Ministero dell'Ambiente e della Sicurezza Energetica

Parere n. 53 del 20 settembre 2024

Progetto:	<p><i>Verifica di ottemperanza art. 28 D.L.vo 152/2006 esclusione VIA e PUT</i></p> <p>S.S. 189 Itinerario Agrigento-Palermo. Sistemazione e messa in sicurezza dello svincolo al km 24 della S.S. 189 (svincolo San Giovanni Gemini in località Tumarrano). Progetto definitivo - Condizione ambientale n. 1 di cui al parere n. 467 del 13/04/2022 della Commissione Tecnica di verifica dell'impatto ambientale VIA e VAS-Sottocommissione VIA</p> <p>ID_VIP 11153</p>
Proponente:	<p>ANAS S.p.A.</p>

Figura 2 – Viabilità secondaria inserita nel PE

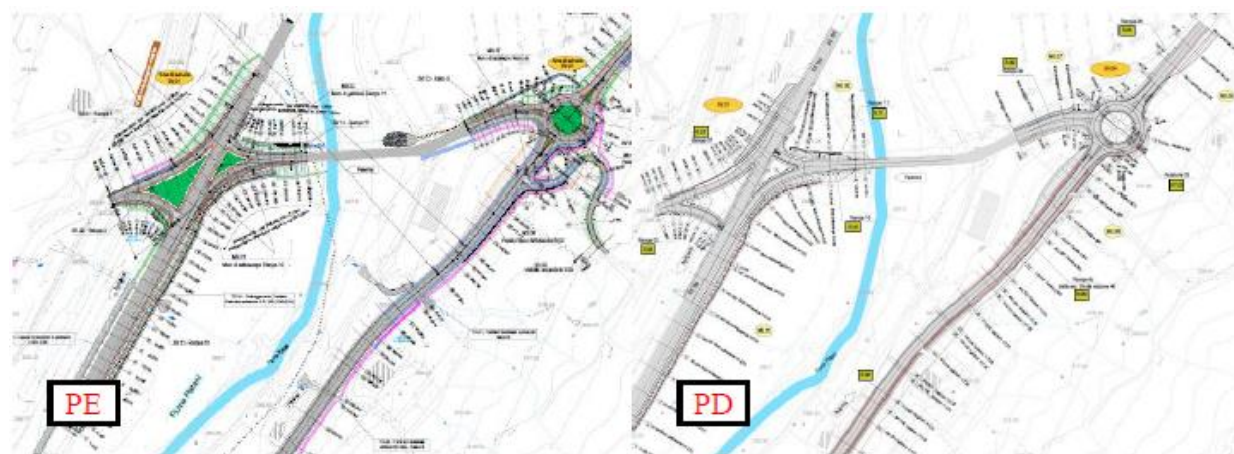
Nel PE, rispetto al PD, è stata studiata e inserita in progetto la viabilità secondaria costituita dalla strada di accesso privato VS.03, localizzata sul Ramo 6, in prossimità della rotatoria RT.03, al fine di consentire l'accesso ai frontisti.

Figura 3 – Differenza tra le aree di cantiere (PE-PD)

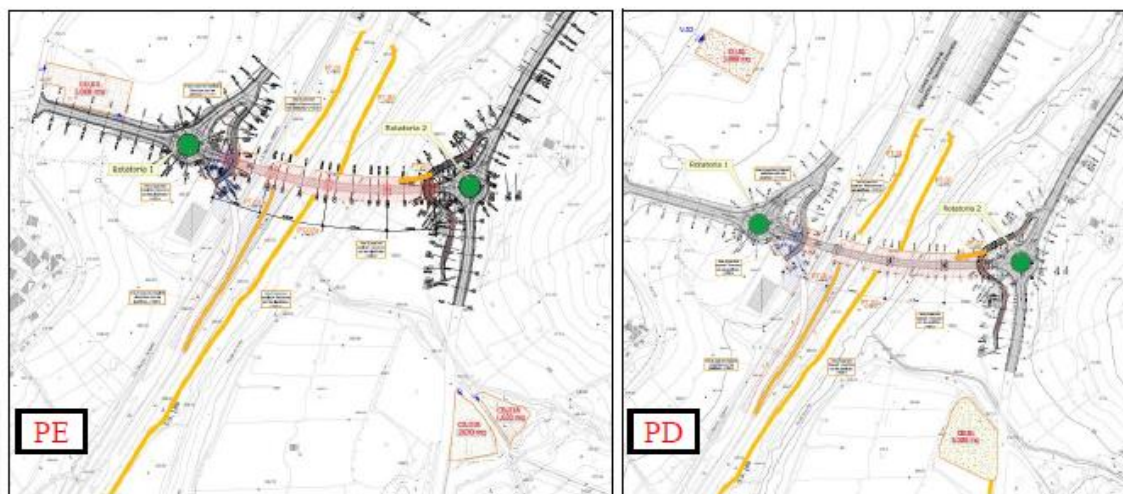
Rispetto al PD, nel PE sono state ridefinite le aree di cantiere CO.01 e CB.01, poiché i proprietari dei terreni interessati dall'apprestamento delle suddette aree non hanno più concesso la loro disponibilità.

Sono state individuate due nuove zone, una sinistra idraulica e l'altra in destra, per l'apprestamento delle aree di cantiere. In particolare, il campo operativo CO.01, realizzato in destra idraulica, è stato spostato di 200 m circa. Il campo base CB.01, invece, è stato suddiviso in due aree a pochi metri di distanza dalla posizione originaria, in sinistra idraulica e dal lato opposto della strada Acquaviva Platani – Casteltermini – Mussomeli.

Il Proponente riporta che lo spostamento delle aree di cantiere tra il PD e il PE non ha determinato nessun cambiamento in termini di impatti dal punto di vista ambientale. Il nuovo campo operativo CO.01 sorge su una zona del tutto analoga dal punto di vista vincolistico a quella precedente. La posizione del campo base CB.01 è stata modificata a seguito di specifici sopralluoghi, in modo da minimizzare gli impatti sia sulla componente suolo, interessando un'area fortemente antropizzata con presenza di diversi elementi detrattori in luogo di un'area di pregio agricolo precedentemente interessata nel PD, che sulla componente ambiente idrico, ponendosi a maggiore distanza dal fiume Platani ed a monte della strada provinciale esistente. L'assenza di ricettori nelle vicinanze dell'area prescelta determina peraltro impatti pressoché nulli per le componenti rumore ed atmosfera. È stato altresì valutato e condiviso con la sezione beni archeologici della Soprintendenza BB.CC.AA. di Agrigento, l'assenza di rischi ed impatti rispetto all'area di interesse archeologico, che marginalmente è interessata dal CB.
